OPVANGLOCATIE AMV-ERS

Overleg direct omwonenden

Verslag Overleg Omwonenden Opvanglocatie Hengelo

onderwerp Beantwoording brief bezwaren/zorgen omwonenden
opvanglocatie AMV'ers Elderinkweg

Variant 1

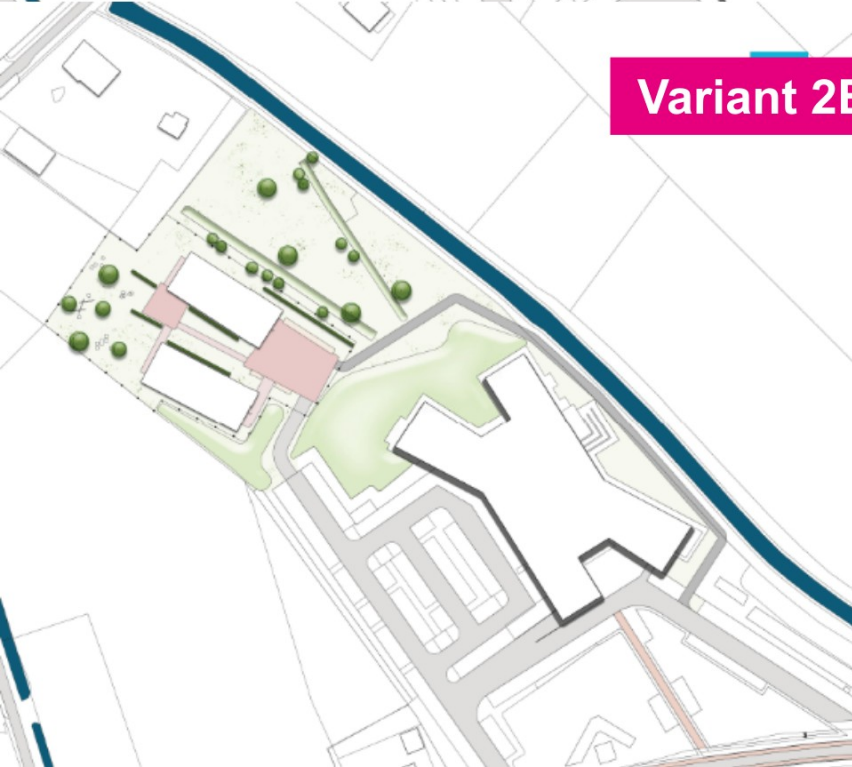
- Parkeerplaatsen op locatie COA
- Aantal parkeerplaatsen ntb
- Speelelementen in NW-hoek. Te denken valt aan tafeltennis, basket, pannaveld
- Opmerking vanuit omwonenden: als burgemeester 'buur' is, waarom dan pas vanaf 50m vanaf kop gemeentehuis locatie bouwen
- Beginnen we op maaiveld? Dat is afhankelijk van grondslag en fundering

Variant 2A

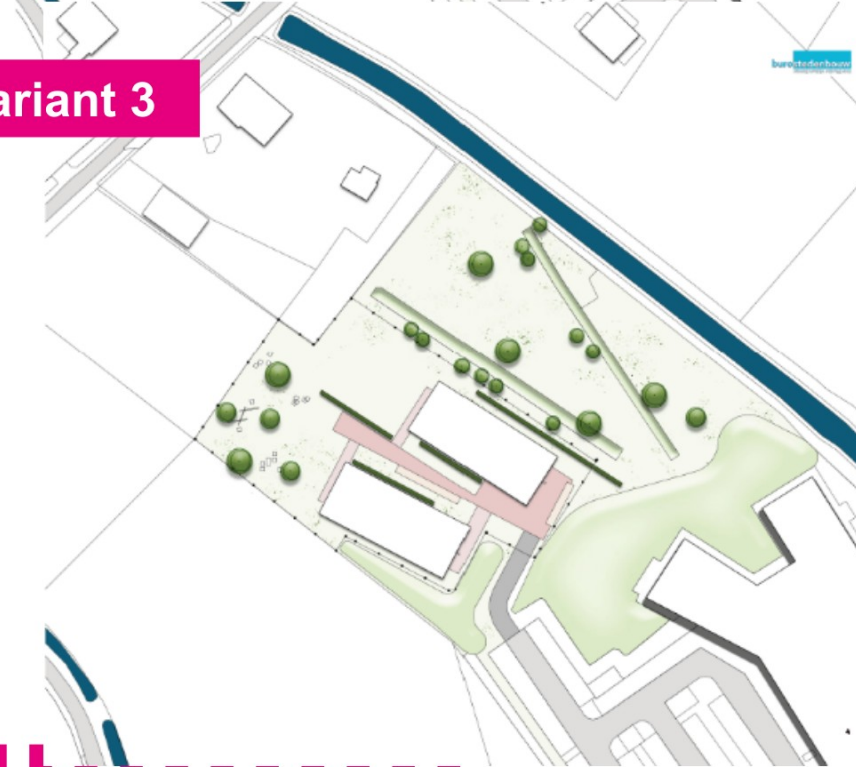
- Parkeren op terrein gemeentehuis
- Vraag: blijven bestaande aarden wallen behouden? Is als gegeven aangehouden, ook ivm beoogde termijn van 10 jaar. Evt onderzoeken of deze af te graven/verplaatsen zijn
